מחלקת רכישות	
תאריך	כ' באייר, התשע"ד 20/05/2014
תיק	נציבות: מחלקת רכישות: צוות מכרזים: מכרזים: הוד עות: תיקון; #
אסמכתא	34602314

הנדון : מכרז פומבי מס' 66/2014 אספקת מדים עבור סוהרי שב"ס - הודעת תיקון מס' 3

כיס חולצת סוהר ש.א.ש.ק

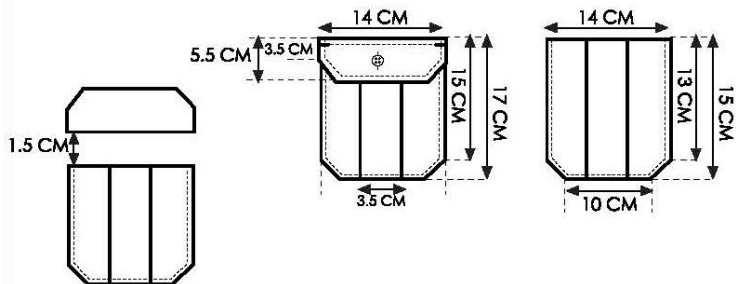
<p>ההצעות. 5. על כל פריט המוגש כדוגמא תסומן מידתו.</p>	<p>לספקים הקיימים. 5. סימון מידות הדוגמאות להגשה</p>		
<p>הסעיף יישאר ללא שינוי.</p>	<p>כיוון שבמכרז המפרטים הם מפרטי מלל, מבוקש כי שבי"ס יאפשר למציע לקבל לידיו זמן סביר לפני מועד הגשת ההצעות למכרז (בין אם בתשלום ובין אם לא) דוגמא פיזית של כל פריט המופיע במפרטים הטכניים, זאת על מנת להקל על המציע בהבנת המפרטים הטכניים. לחילופין, מבוקש כי שבי"ס יאפשר למציע זמן סביר לפני מועד הגשת ההצעות למכרז לבחון ולצלם את הפריטים הפיזיים.</p>	<p>מפרטים טכניים</p>	<p>12.</p>
<p>פתח פריפה הינו הפתח/שליץ שבסיום השרוול הארוך ראה מפרט טכני רלוונטי.</p>	<p>מהו עיבוד פתח פריפה?</p>	<p>עמוד 38 סעיף 2.2.15</p>	<p>13.</p>
<p>בהתייחס לחולצה לסוהר מידות הכיס- המידות זהות בחולצה עם שרוול ארוך ועם שרוול קצר. (תוקן עמ' 44)</p> <p>בהתייחס לחולצה לסוהרת מידות הכיס- המידות זהות בחולצה עם שרוול ארוך ועם שרוול קצר. (תוקן עמ' 56)</p>	<p>מהו רוחב הכיס? מדוע שונות מידת הכיס בשרוול ארוך לעומת שרוול קצר</p>	<p>עמוד 41 סקיצה</p>	<p>14.</p>
